六ヶ所再処理工場における第2低レベル廃棄物貯蔵建屋の最大保管廃棄能力の
向上に係る変更について

2019年7月

日本原燃株式会社

図 1 貯蔵容量増加概要図

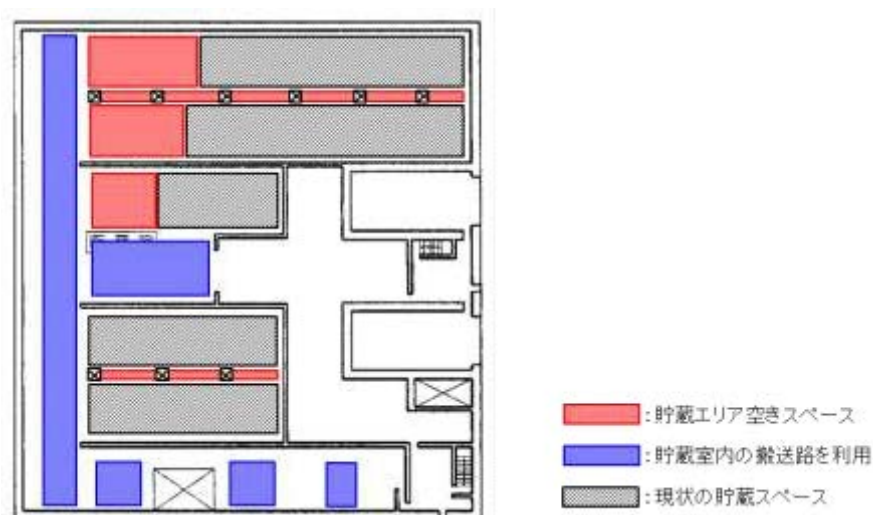
最大保管廃棄能力を向上するために第 2 低レベル廃棄物貯蔵建屋地上 1 階の貯蔵室内の搬送路や貯蔵エリアの空スペースを有効活用する（図 1、図 2、表 1 参照）。

変更前	変更後
最大保管廃棄能力	約 50,000 本	約 55,200 本
